H27-Br-6

委託報告書 (平成27年)

設置許可申請書 (平成27年11月)

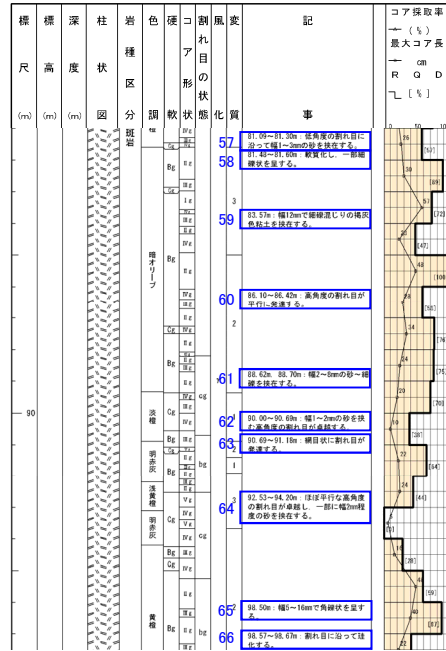
記事	報告書⇒審査資料案	審査資料案⇒ 審査資料(H30.11.30)	審査資料(H30.11.30)⇒ 審査資料(R2.2.7)
57	変更なし	変更なし	変更なし
58	・“コア形状”欄に基づき“割れ目が多く”と記載。	変更なし	変更なし
59	・粘土を挟在するが、連続性に乏しく、周囲の岩盤に劣化が認められないことから削除。	—	—
60	・割れ目の発達の状況については、補足的なものであるため削除。	変更なし	変更なし
61	・砂～細礫を挟在するが、連続性に乏しく、周囲の岩盤に劣化が認められないことから削除。	—	—
62	・砂の挟在については、連続性や直線性に乏しいことから削除。	変更なし	変更なし
63	変更なし	変更なし	変更なし
64	・割れ目の発達の状況については、補足的なものであるため削除。	変更なし	変更なし
65	・角礫状の区間の幅については、ばらつきがあるため削除。	変更なし	変更なし
66	変更なし	変更なし	変更なし

H27-Br-12

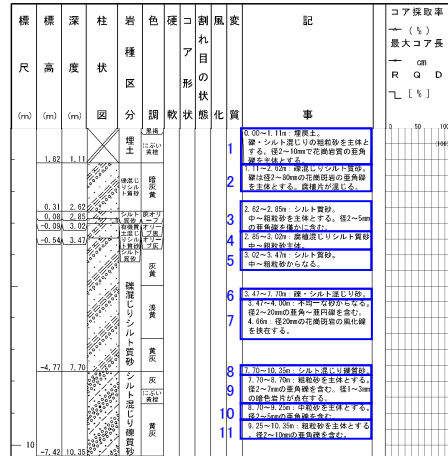
記事	報告書⇒審査資料案	審査資料案⇒ 審査資料(H30.11.30)	審査資料(H30.11.30)⇒ 審査資料(R2.2.7)
1	・表現の見直し(埋戻土→埋土)。 ・埋戻土区間については、元々の地質の状態を示すものではないため、構成粒子に関する記載は削除。	変更なし	変更なし
2	・柱状図に対応した層相名を記載することとしているため、礫径、礫種、円磨度、腐植片については削除。	変更なし	変更なし
3	・柱状図に対応した層相名を記載することとしているため、粒度、礫径、円磨度については削除。	変更なし	変更なし
4	・表現の見直し(腐植混じり→有機質土混じり)。 ・柱状図に対応した層相名を記載することとしているため、粒度については削除。	変更なし	変更なし
5	・柱状図に対応した層相名を記載することとしているため、粒度については削除。	変更なし	変更なし
6,7	・柱状図に対応した層相名を記載することとしているため、区間の細分については削除。	変更なし	変更なし
8~11	・柱状図に対応した層相名を記載することとしているため、区間の細分については削除。 (誤記)“中粒砂及び粗粒砂を主体とする”と書くべきところを誤って“中粒砂を主体とする”と記載。	変更なし	変更なし

H27-Br-12

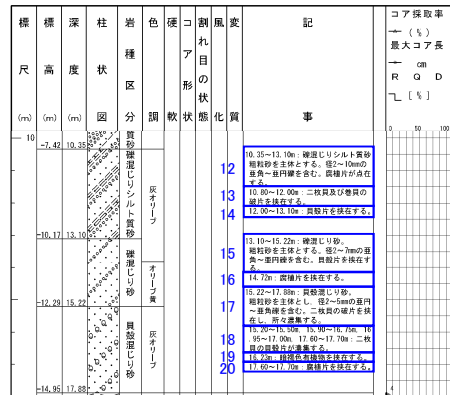
記事	報告書⇒審査資料案	審査資料案⇒ 審査資料(H30.11.30)	審査資料(H30.11.30)⇒ 審査資料(令和2.2.7)
12~14	・柱状図に対応した層相名を記載することとしているため、区間の細分、礫径、円磨度、粒度、腐植片については削除。	変更なし	変更なし
15,16	・柱状図に対応した層相名を記載することとしているため、区間の細分、粒度、礫径、円磨度、貝殻片については削除。	変更なし	変更なし
17~20	・砂の粒度については、補足的なものであるため削除。 ・層相の構成粒子のうち主体的でないものについては、目立つもののみを記載することにしており、礫、貝殻片を削除し、有機物、腐植片を記載。	変更なし	変更なし

H27-Br-12

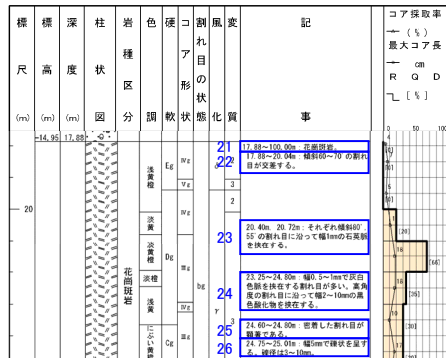
記事	報告書⇒審査資料案	審査資料案⇒ 審査資料(H30.11.30)	審査資料(H30.11.30)⇒ 審査資料(R2.2.7)
21	変更なし	変更なし	変更なし
22	・割れ目の傾斜については、補足的なものであるため削除。	—	—
23	・表現の見直し(傾斜80°, 55° →高, 中角度)。	変更なし	変更なし
24	・割れ目沿いに粘土脈を挟在するが、周囲の岩盤に劣化が認められないことから削除。 ・黒色酸化物については、補足的なものであるため削除。	—	—
25	変更なし	変更なし	変更なし
26	・礫状を呈するが、周囲の岩盤に劣化が認められないことから削除。	—	—

H27-Br-12

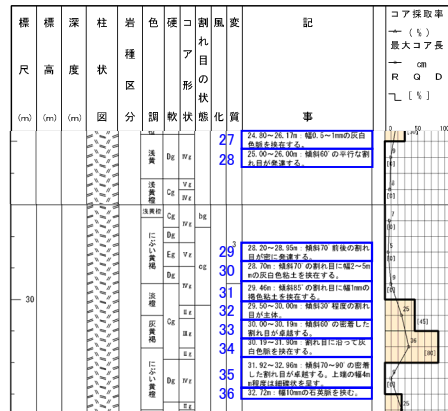
記事	報告書⇒審査資料案	審査資料案⇒ 審査資料(H30.11.30)	審査資料(H30.11.30)⇒ 審査資料(R2.2.7)
27~34	・割れ目の発達程度や粘土の挟在について、区間を統合して一括記載。	変更なし	変更なし
35	・表現の見直し(傾斜70~90° →高角度)。 ・細礫状を呈するが、連続性に乏しく、周囲の岩盤に劣化が認められないことから削除。	変更なし	変更なし
36	変更なし	変更なし	変更なし

H27-Br-12

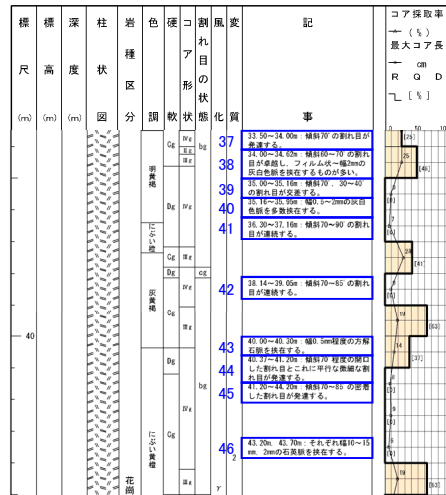
記事	報告書⇒審査資料案	審査資料案⇒ 審査資料(H30.11.30)	審査資料(H30.11.30)⇒ 審査資料(R2.2.7)
37~42	・割れ目の発達程度について、区間を統合して一括記載。 ・灰白色脈については、補足的なものであるため削除。	変更なし	変更なし
43	変更なし	変更なし	変更なし
44	・表現の見直し(傾斜70°→高角度)。 ・割れ目の開口については、補足的なものであるため削除。	変更なし	変更なし
45	・割れ目の発達程度については、RQD, 最大コア長, 岩級区分で示しているため削除。	—	—
46	変更なし	変更なし	変更なし

H27-Br-12

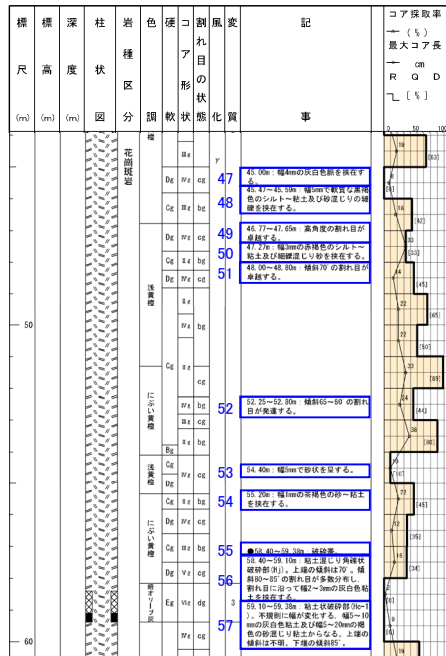
記事	報告書⇒審査資料案	審査資料案⇒ 審査資料(H30.11.30)	審査資料(H30.11.30)⇒ 審査資料(R2.2.7)
47	・灰白色脈については、補足的なものであるため削除。	—	—
48	・シルト～粘土及び砂混じり細礫を挟在するが、直線性に乏しいことから削除。	—	—
49,51,52	・割れ目の発達程度について、区間を統合して一括記載。	変更なし	変更なし
50	・シルト～粘土及び細礫混じり砂を挟在するが、連続性に乏しいことから削除。	—	—
53	・幅については、補足的なものであるため削除。 ・砂状部の周辺に細かな割れ目が発達することから、“割れ目が密集し”と記載。	変更なし	変更なし
54	・砂～粘土を挟在するが、周囲の岩盤に劣化が認められないことから削除。	—	—
55～57	・破砕帯名を記載。 ・薄片観察の結果で得られた最新活動面の変位センスを記載。 ・性状及び色調については、申請書提出から審査会合(H29.12.22)までの間に行った、断層岩区分を目的とした再観察の結果に基づき記載。肉眼観察で確認した原岩組織の残留の程度、連続性、硬軟に基づき、断層岩(断層ガウジ、断層角礫、カタクレーサイト)を判断。断層ガウジを未固結粘土状部、断層角礫を未固結礫状部、カタクレーサイトを性状に応じて、固結礫状・砂状・粘土状部と記載。 ・上記再観察で未固結粘土状部とした箇所を累計幅を記載。 ・報告書での性状や色調については、当初観察に基づくものであるため、審査資料案に反映させず。 ・ボアホールテレビの解析結果による最新活動面の走向・傾斜を記載。 ・破砕部の見かけの傾斜については、補足的なものであるため、比較的直線的な下端境界で取得したものを除き削除。 ・“粘土を挟在する”と記載されているが、粘土の連続性に乏しく、固結礫状部に含めていることから削除。 ・“割れ目が多数分布”、“不規則に幅が変化する”との記載については、補足的なものであるため削除。	変更なし	変更なし

H27-Br-12

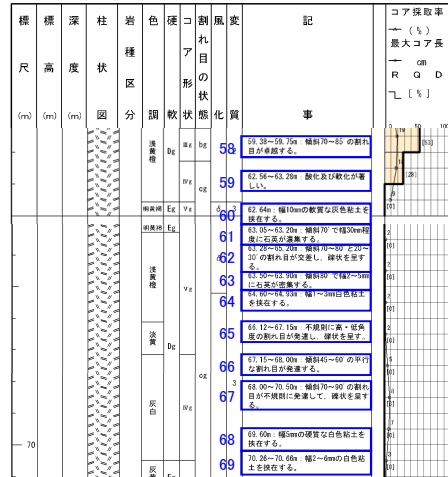
記事	報告書⇒審査資料案	審査資料案⇒ 審査資料(H30.11.30)	審査資料(H30.11.30)⇒ 審査資料(R2.2.7)
58	・表現の見直し(傾斜70~85° →高角度)。	変更なし	変更なし
59	変更なし	変更なし	変更なし
60	・粘土を挟在するが、掘削時の機械割れと判断し削除。	—	—
61	・鉱物の晶出については、補足的なものであるため削除。	—	—
62.63	・表現の見直し(傾斜70~80° と20~30° →高角度と低角度)。 ・割れ目の発達する区間とその区間内における石英の濃集を一括記載。	変更なし	変更なし
64	・粘土を挟在するが、直線性に乏しいことから削除。	—	—
65~69	・割れ目の発達の程度について、区間を統合して一括記載。 ・69.00mに粘土を挟在するが、周囲の岩盤に劣化が認められないことから削除。 ・70.26~70.66mの区間に粘土を挟在するが、いずれも連続性や直線性に乏しいことから削除。	変更なし	変更なし

H19-No.10

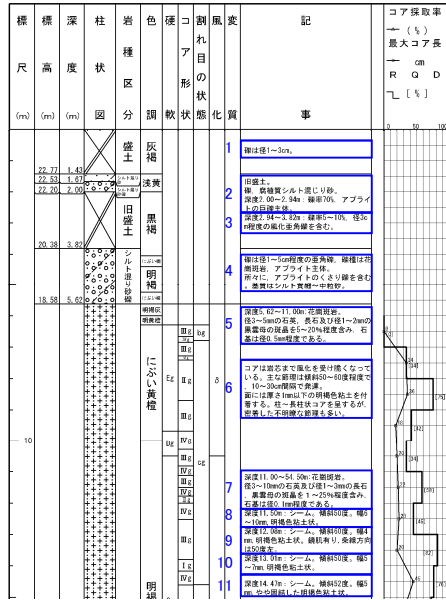
記事	報告書⇒審査資料案	審査資料案⇒ 審査資料(H30.11.30)	審査資料(H30.11.30)⇒ 審査資料(R2.2.7)
1	<ul style="list-style-type: none"> 柱状図に合わせて盛土と記載。 盛土区間については、元々の地質の状態を示すものではないため、礫径に関する記載は削除。 	変更なし	変更なし
a	<ul style="list-style-type: none"> 柱状図に合わせてシルト混じり砂と記載。 	変更なし	変更なし
b	<ul style="list-style-type: none"> 柱状図に合わせてシルト混じり砂礫と記載。 	変更なし	変更なし

2.3	<ul style="list-style-type: none"> 柱状図に合わせて旧盛土と記載。 旧盛土区間については、元々の地質の状態を示すものではないため、構成粒子、区間の細分に関する記載は削除。 	変更なし	変更なし
4	<ul style="list-style-type: none"> 柱状図に合わせてシルト混じり砂礫と記載。 柱状図に対応した層相名を記載することとしているため、礫径、円磨度、礫種、基質については削除。 	変更なし	変更なし
5,7.33,42.45,47.50,53.62	<ul style="list-style-type: none"> 記事No.5で柱状図に合わせて花崗斑岩とその深度区間を一括記載。(誤記)5.62~115.15mと書くべきところを誤って5.62~120.00mと記載。 一般的な岩相であり、石基及び斑晶の種類、粒径等については、特に目立つ区間のみ記載することとしており、特に目立つ区間ではないため削除。 	変更なし	変更なし
6	<ul style="list-style-type: none"> 風化を伴う脆弱化や割れ目の発達の程度については、RQD、最大コア長、岩級区分で示しているため削除。 一部割れ目に粘土を付着するが、いずれも連続性に乏しく、周囲の割れ目に劣化が認められないことから削除。 	—	—
8~11	<ul style="list-style-type: none"> 粘土状の部分について、区間を統合して一括記載。 粘土の周辺で細片化していることから角礫状と記載。 シームという用語については削除。 シームの削除の詳細については別途説明(補足説明資料3 補足3-71~74頁)。 	変更なし	変更なし

H19-No.10

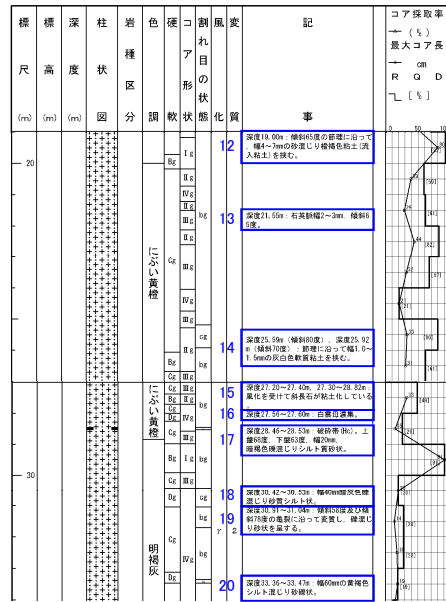
記事	報告書⇒審査資料案	審査資料案⇒ 審査資料(H30.11.30)	審査資料(H30.11.30)⇒ 審査資料(R2.2.7)
12	・流入粘土を挟むが、割れ目を充填したものであり、周囲の岩盤に劣化が認められないことから削除。	—	—
13	・鉱物脈については、補足的なものであるため削除。	—	—
14	・粘土の幅については、ばらつきがあるため削除。 (誤記)“25.59m, 25.92m”と書くべきところを誤って“25.59~25.92m”と記載。	変更なし	変更なし
15	・表現の見直し(27.20~27.40m, 27.30~28.82m→27.20~28.82m)。 ・斜長石の粘土化については、風化・変質に関する補足的なものであるため削除。	変更なし	変更なし
16	・白雲母の濃集については、補足的なものであるため削除。	—	—
17	・性状及び色調については、申請書提出から審査会合(H29.12.22)までの間に行った、断層岩区分を目的とした再観察の結果に基づき記載。肉眼観察で確認した原岩組織の残留の程度、連続性、硬軟に基づき、断層岩(断層ガウジ、断層角礫、カタクレーサイト)を判断。断層ガウジを未固結粘土状部、断層角礫を未固結礫状部、カタクレーサイトを性状に応じた、固結礫状・砂状・粘土状部と記載。 ・再観察で未固結粘土状部とした箇所を累計幅を記載。 ・幅の記載については、性状一覧表に上記再観察による破砕幅を示しており、柱状図には記載しないこととしているため削除。	変更なし	変更なし
18	・幅については、ばらつきがあるため削除。	変更なし	変更なし
19	・割れ目傾斜については、補足的なものであるため削除。	変更なし	変更なし
20	・幅については、ばらつきがあるため削除。	変更なし	変更なし

H19-No.10

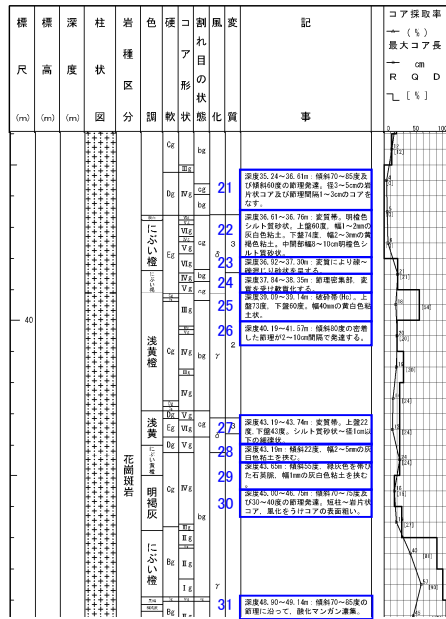
記事	報告書⇒審査資料案	審査資料案⇒ 審査資料(H30.11.30)	審査資料(H30.11.30)⇒ 審査資料(R2.2.7)
21	・表現の見直し(傾斜75~85°及び傾斜60°→高角度)。 ・割れ目の発達程度については、“コア形状”欄に基づき岩片状と記載。	変更なし	変更なし
22	・変質している区間の境界傾斜、細粒部の幅については、補足的なものであるため削除。	変更なし	変更なし
23	変更なし	変更なし	変更なし
24	変更なし	変更なし	変更なし
25	・性状及び色調については、申請書提出から審査会合(H29.12.22)までの間に行った、断層岩区分を目的とした再観察の結果に基づき記載。肉眼観察で確認した原岩組織の残留の程度、連続性、硬軟に基づき、断層岩(断層ガウジ、断層角礫、カタクレーサイト)を判断。断層ガウジを未固結粘土状部、断層角礫を未固結礫状部、カタクレーサイトを性状に応じて、固結礫状・砂状・粘土状部と記載。 ・上記再観察で未固結粘土状部とした箇所の累計幅を記載。 ・幅の記載については、性状一覧表に上記再観察による破砕幅を示しており、柱状図には記載しないこととしているため削除。	変更なし	変更なし
26	・割れ目の発達程度については、RQD、最大コア長、岩級区分で示しているため削除。	—	—
27~29	・変質している区間とその区間内における粘土の挟在を一括記載。 ・変質している区間の境界傾斜については、補足的なものであるため削除。 ・鉱物脈については、補足的なものであるため削除。	変更なし	変更なし
30,31	・RQDと最大コア長の増大が認められることから、割れ目の発達程度について、区間を統合して一括記載し、“コア形状”欄に基づき短柱状～岩片状と記載。 ・表現の見直し(傾斜70~85°及び傾斜60°→高角度)。 ・割れ目沿いの酸化マンガンの濃集については、補足的なものであるため削除。	変更なし	変更なし

H19-No.10

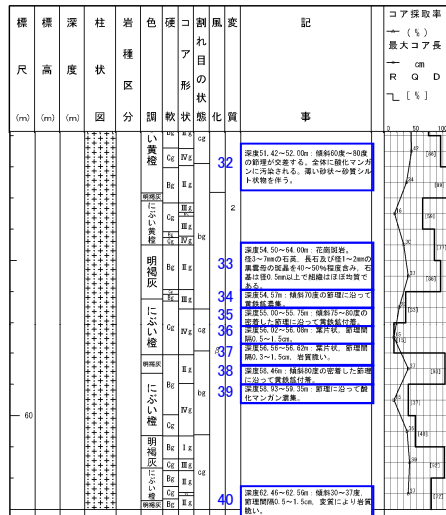
記事	報告書⇒審査資料案	審査資料案⇒ 審査資料(H30.11.30)	審査資料(H30.11.30)⇒ 審査資料(R2.2.7)
32	<ul style="list-style-type: none"> ・割れ目の傾斜、酸化マンガンについては、補足的なものであるため削除。 ・砂状~砂質シルト状物を伴うが、周囲の岩盤に劣化が認められないことから削除。 	変更なし	変更なし
33	<ul style="list-style-type: none"> ・記事No.5で柱状図に合わせて花崗斑岩とその深度区間を一括記載。 ・一般的な岩相であり、石基及び斑晶の種類、粒径等については、特に目立つ区間のみ記載することとしており、特に目立つ区間ではないため削除。 	—	—
34.35	<ul style="list-style-type: none"> ・割れ目沿いの鉱物の晶出については、補足的なものであるため削除。 	—	—
36.37	<ul style="list-style-type: none"> ・葉片状を呈するが、周囲の岩盤に劣化が認められないことから削除。 	—	—
38	<ul style="list-style-type: none"> ・割れ目沿いの鉱物の晶出については、補足的なものであるため削除。 	—	—
39	<ul style="list-style-type: none"> ・割れ目沿いの酸化マンガンの濃集については、補足的なものであるため削除。 	—	—
40	<ul style="list-style-type: none"> ・表現の見直し(傾斜30~37° → 中角度)。 ・割れ目間隔については、ばらつきがあるため削除。 ・変質の程度については、当該区間の周囲と明瞭な差が認められないため削除。 	変更なし	変更なし

H19-No.10

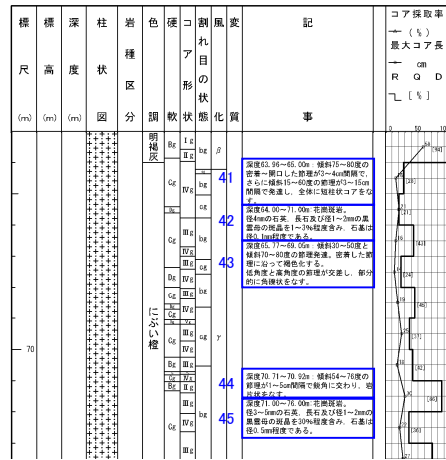
記事	報告書⇒審査資料案	審査資料案⇒ 審査資料(H30.11.30)	審査資料(H30.11.30)⇒ 審査資料(R2.2.7)
41	<ul style="list-style-type: none"> ・割れ目の傾斜については、補足的なものであるため削除。 ・割れ目間隔については、ばらつきがあるため削除。 	変更なし	変更なし
42	<ul style="list-style-type: none"> ・記事No.5で柱状図に合わせて花崗斑岩とその深度区間を一括記載。 ・一般的な岩相であり、石基及び斑晶の種類、粒径等については、特に目立つ区間のみ記載することとしており、特に目立つ区間ではないため削除。 	—	—
43,44	<ul style="list-style-type: none"> ・RQDと最大コア長が周囲に比べ低い区間が連続することから、割れ目の発達について、区間を統合して一括記載。 ・表現の見直し(傾斜30° ~80° →低角度~高角度)。 	変更なし	変更なし
45	<ul style="list-style-type: none"> ・記事No.5で柱状図に合わせて花崗斑岩とその深度区間を一括記載。 ・一般的な岩相であり、石基及び斑晶の種類、粒径等については、特に目立つ区間のみ記載することとしており、特に目立つ区間ではないため削除。 	—	—

H19-No.10

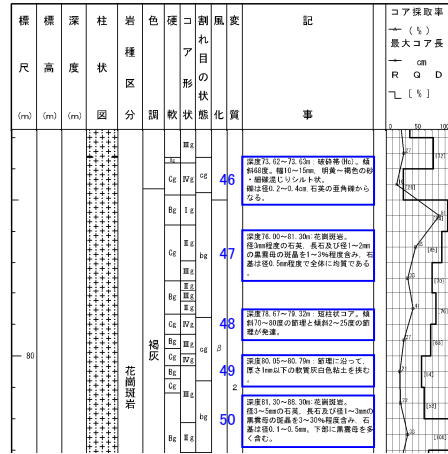
記事	報告書⇒審査資料案	審査資料案⇒ 審査資料(H30.11.30)	審査資料(H30.11.30)⇒ 審査資料(R2.2.7)
46	<ul style="list-style-type: none"> ・性状及び色調については、申請書提出から審査会合（H29.12.22）までの間に行った、断層岩区分を目的とした再観察の結果に基づき記載。肉眼観察で確認した原岩組織の残留の程度、連続性、硬軟に基づき、断層岩(断層ガウジ、断層角礫、カタクレーサイト)を判断。断層ガウジを未固結粘土状部、断層角礫を未固結礫状部、カタクレーサイトを性状に応じて、固結礫状・砂状・粘土状部と記載。 ・上記再観察で未固結粘土状部とした箇所の累計幅を記載。 ・“傾斜68°”との記載については、上盤側と下盤側で同じ見かけの傾斜を示しているため、上盤側と下盤側に分けて記載。 ・幅の記載については、性状一覧表に上記再観察による破碎幅を示しており、柱状図には記載しないこととしているため削除。 ・“石英の垂角礫”との記載については、補足的なものであるため削除。 	変更なし	変更なし
47	<ul style="list-style-type: none"> ・記事No.5で柱状図に合わせて花崗斑岩とその深度区間を一括記載。 ・一般的な岩相であり、石基及び斑晶の種類、粒径等については、特に目立つ区間のみ記載することとしており、特に目立つ区間ではないため削除。 	—	—
48	<ul style="list-style-type: none"> ・割れ目の傾斜については、補足的なものであるため削除。 	変更なし	変更なし
49	<ul style="list-style-type: none"> ・粘土の幅については、ばらつきがあるため削除。 	変更なし	変更なし
50	<ul style="list-style-type: none"> ・記事No.5で柱状図に合わせて花崗斑岩とその深度区間を一括記載。 ・一般的な岩相であり、石基及び斑晶の種類、粒径等については、特に目立つ区間のみ記載することとしており、特に目立つ区間ではないため削除。 	—	—

H19-No.10

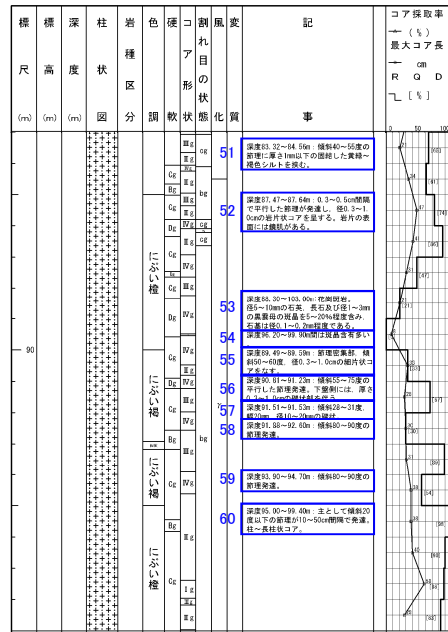
記事	報告書⇒審査資料案	審査資料案⇒ 審査資料(H30.11.30)	審査資料(H30.11.30)⇒ 審査資料(R2.2.7)
51	<ul style="list-style-type: none"> ・表現の見直し(傾斜40~55° → 中角度)。 ・粘土の幅については、ばらつきがあるため削除。 ・劣化部の固結の程度については、ボーリング間で必ずしも統一的な記載ではないため削除。 	変更なし	変更なし
52	<ul style="list-style-type: none"> ・割れ目間隔については、割れ目の発達に関する補足的なものであるため削除。 ・鏡肌については、周囲の岩盤に劣化が認められないため削除。 	変更なし	変更なし
53	<ul style="list-style-type: none"> ・記事No.5で柱状図に合わせて花崗斑岩とその深度区間を一括記載。 ・一般的な岩相であり、石基及び斑晶の種類、粒径等については、特に目立つ区間のみ記載することとしており、特に目立つ区間ではないため削除。 	—	—
54	<ul style="list-style-type: none"> ・斑晶については、補足的なものであるため削除。 	—	—
55	<ul style="list-style-type: none"> ・細片状を呈するが、直線性に乏しいことから削除。 	—	—
56~59	<ul style="list-style-type: none"> ・RQDの増大傾向が認められることから、割れ目の発達について、区間を統合して一括記載。 ・表現の見直し(傾斜55~90° → 高角度)。 	変更なし	変更なし
60	<ul style="list-style-type: none"> ・割れ目の発達については、RQD、最大コア長、岩級区分で示しているため削除。 	—	—

H19-No.10

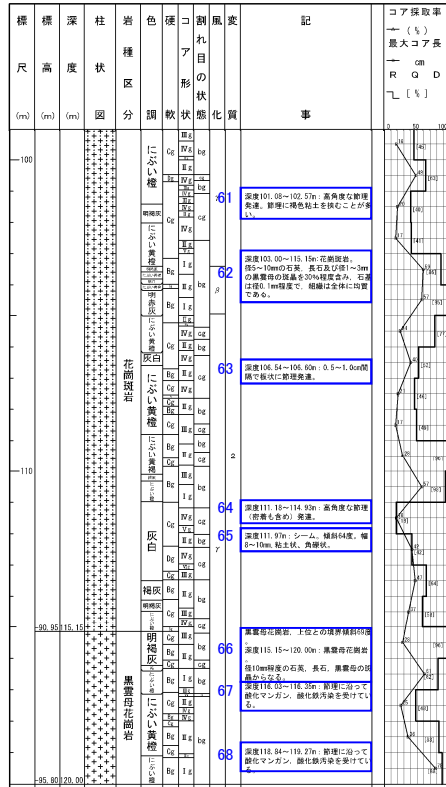
記事	報告書⇒審査資料案	審査資料案⇒ 審査資料(H30.11.30)	審査資料(H30.11.30)⇒ 審査資料(R2.2.7)
61	変更なし	変更なし	変更なし
62	・記事No.5で柱状図に合わせて花崗斑岩とその深度区間を一括記載。 ・一般的な岩相であり、石基及び斑晶の種類、粒径等については、特に目立つ区間のみ記載することとしており、特に目立つ区間ではないため削除。	—	—
63~65	・割れ目の発達について、区間を統合して一括記載。 ・シームという用語については削除。 ・シームの削除の詳細については別途説明(補足説明資料3 補足3-75頁)。	変更なし	変更なし
66	・柱状図に合わせて黒雲母花崗岩の深度区間を記載。 ・一般的な岩相であり、石基及び斑晶の種類、粒径等については、特に目立つ区間のみ記載することとしており、特に目立つ区間ではないため削除。	変更なし	変更なし
67.68	・割れ目沿いの酸化マンガンと酸化鉄汚染について、区間を統合して一括記載。	変更なし	変更なし
